SERVICE INFO – INA 0123

По-тиха работа на двигателя

Промяна от твърда ремъчна ролка към ролка за свободен ход на алтернатор

Снимка 1: Промяна от твърда ремъчна ролка към ролка за свободен ход на алтернатор

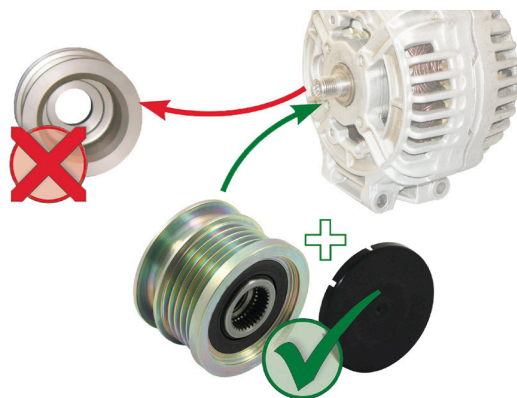
Вибрации и силни шумове от спомагателното задвижване, могат да се появят при автомобилите изброени горе с твърда ремъчна ролка на алтернатор. Тези вибрации и шумове са причинени от ротационните несъответствия при дизеловия двигател, които са по-големи от тези при бензиновия двигател.

Ролката за свободен ход на алтернатор, изолира спомагателното задвижване от ротационните несъответствия на двигателя, осигурявайки плавна и по-тиха работа на каналния ремък. Като резултат, двигателя е по-тих, което прави шофирането по-комфортно.

Schaeffler Automotive Aftermarket препоръчва за засегнатите овтомобили, подмяна на твърдата ремъчна ролка с ролка за свободен ход на алтернатор. **Внимание:** От първостепенна важност е да се изпълняват приложените инструкции по монтаж!
